# OMRÅDESTABILITETSVURDERING

## Galsomelen avfallsanlegg

### Nordreisa Kommune

## Uavhengig Kontroll Geoteknikk

Tabell 3.2 Tiltakskategori med eksempler på type tiltak

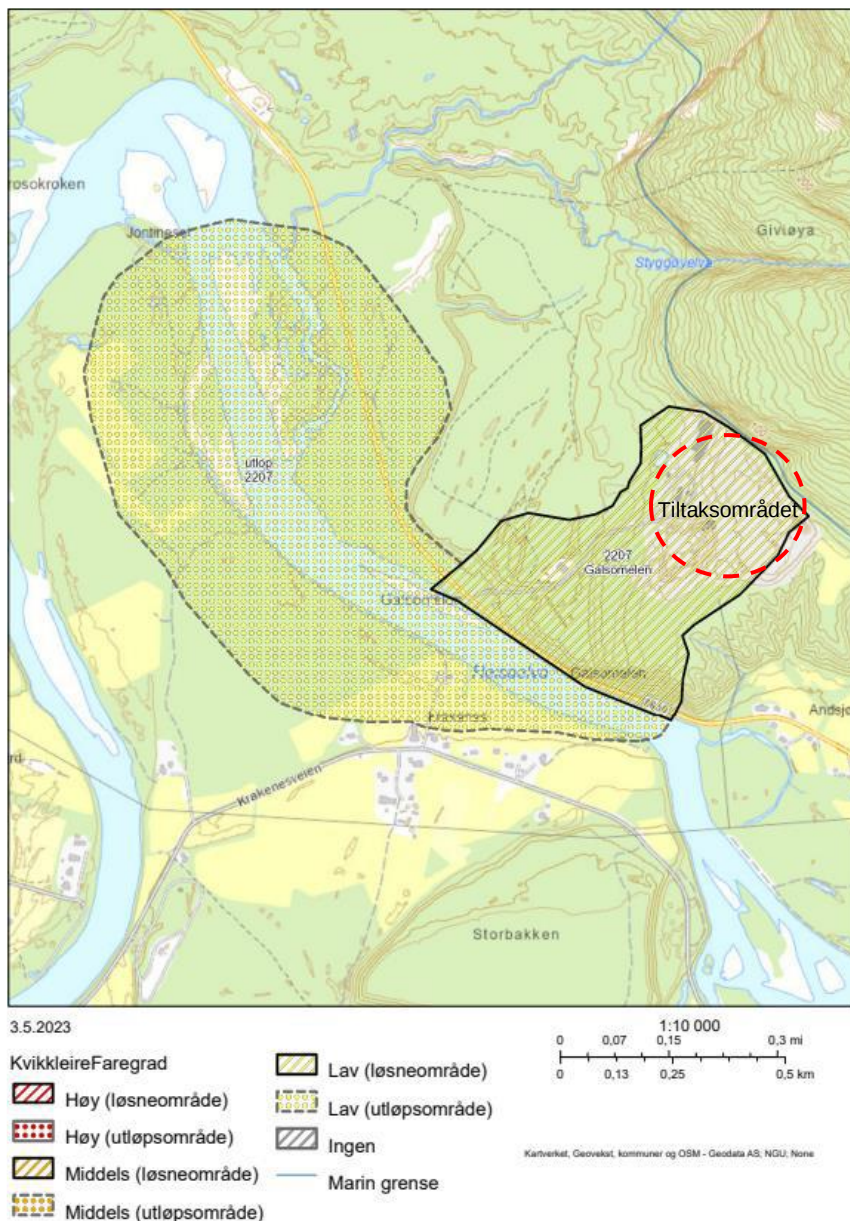
VSO Consulting er enig i valg av tiltakskategori.

Bilde 2.2

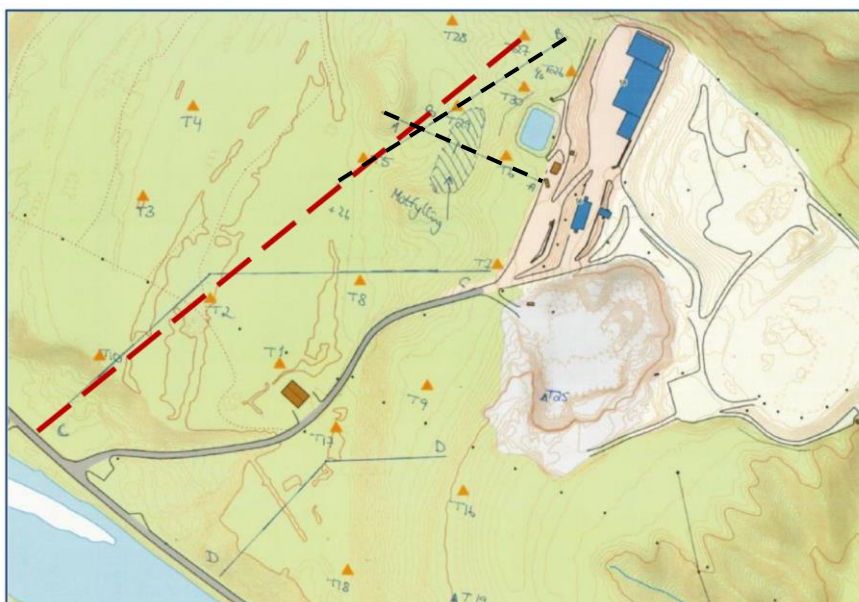
Instanes har gjort en vurdering av kritiske skråninger der skred kan initieres. Basert på terrengkriterier og sprøbruddmaterialets utbredelse er det identifisert to kritiske snitt; snitt A-A og B-B. Arktisk Geotek vurderer i tillegg et snitt fra fylkesvei opp mot plashall. Se plassering av snitter på bilde 2.2.

Bilde 2.5

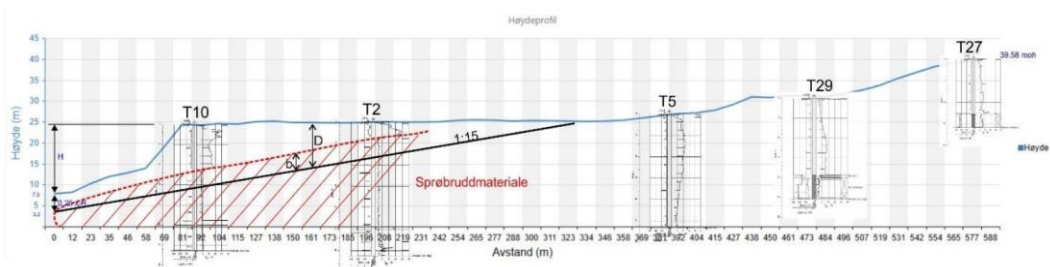
Arktisk Geotek vurderer i tillegg et større profil som strekker seg fra fylkesvei og opp mot planlagt plasthall, se plassering i bilde 2.2. De vurderer at ved en eventuell retrogressiv skredutvikling etter et initialskred ved veien, vil skredet ikke kunne nå fram til tiltaksområdet. Bilde 2.5 viser illustrasjon med b/D forholdet etter prinsipp for vurdering av andel sprøbruddmateriale over mest kritiske glideflate.

Grunnforholdene viser at på høyere terrenghøyder mot slamlagunen i vest og plasthall, er en retrogressiv skredutvikling ikke like sannsynlig basert på omrørt fasthet i leira. Vurdering av 1:15 linje med kritisk glideflate bekrefter også potensielt løснеområde for retrogressiv skredutvikling ikke når opp til øvre deler av revidert kvikkleiresone. Det er mer sannsynlig at skredet kan gå over i en annen fase – type flak-/rotasjonskred med begrenset løśnieområde opp mot dagens anleggsområde i vest.
